福建省闽武建筑设计院有限公司

地下室战时平面组合图

(变更说明)
(变更后)

图纸专用章 PROJECT SEAL
注册执业章 REGISTERED SEAL
施工图审查专用章 APPROVED BY 施工图审查合格证号: APPROVAL No.
建设单位 CLIENT 泉州中海宏洋房地产开发有限公司
项目名称 PROJECT 中海铂城
项目名称 PROJECT NAME
审定 AUTHORIZED BY 工程项目人 PROJECT PERSON 项目经理 MANAGER
审核 EXAMINED BY 校对 CHECKED BY 设计 DESIGNED BY 制图 DRAWN BY 图名 DRAWING 北区地下室战时平面图
页数 PROJECT 页数 PAGES 1/1

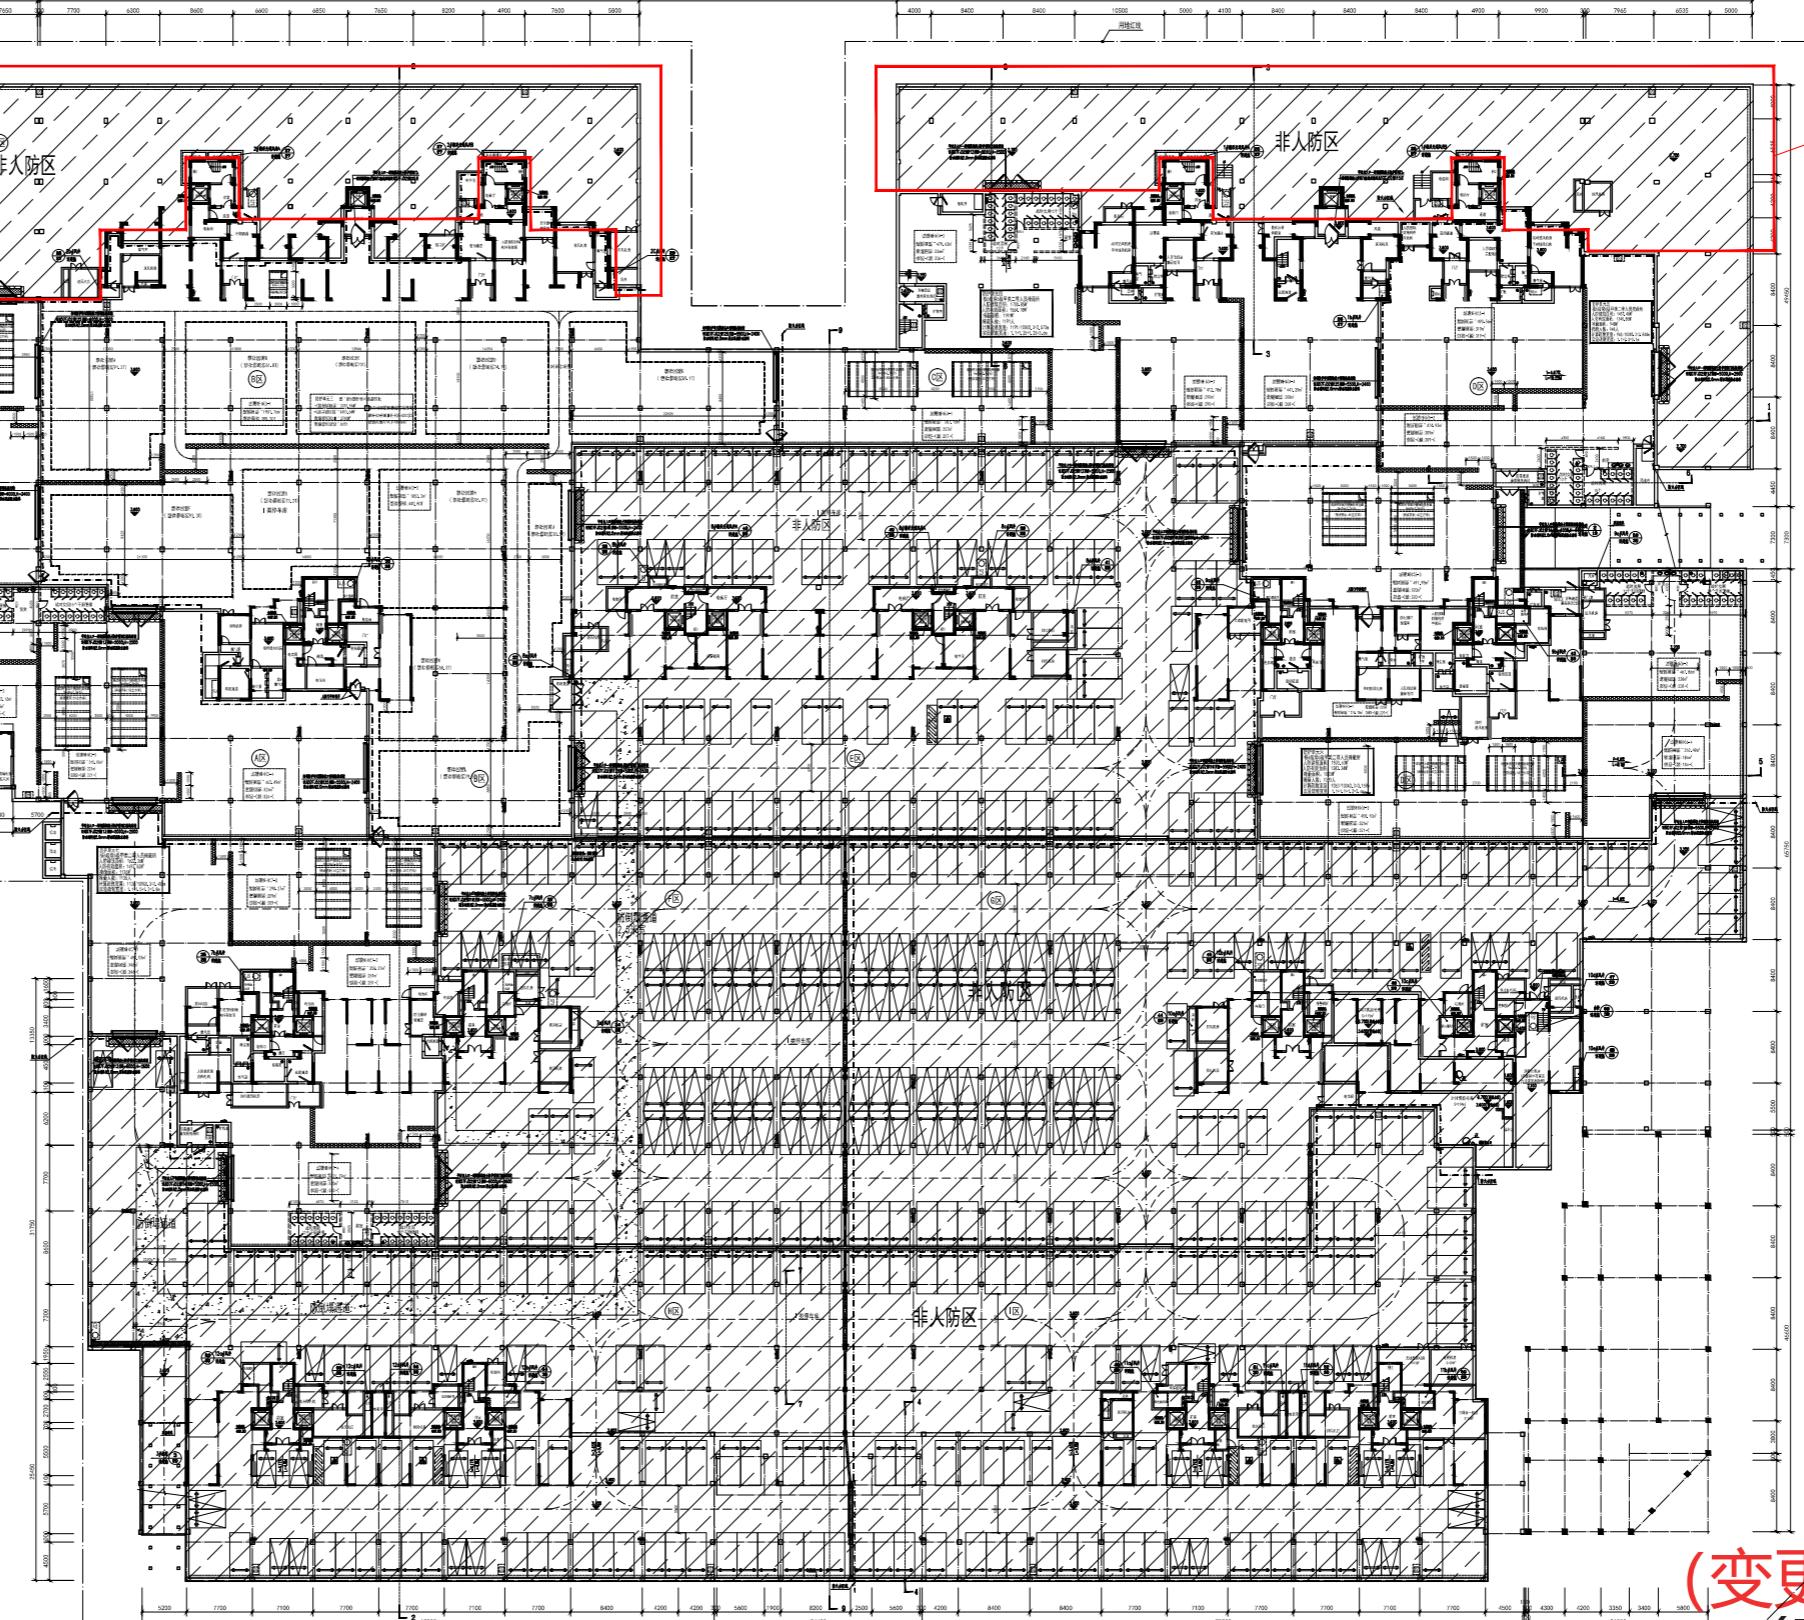
1#楼裙房部分
增设地下室

2#、3#楼裙房部分增设地下室
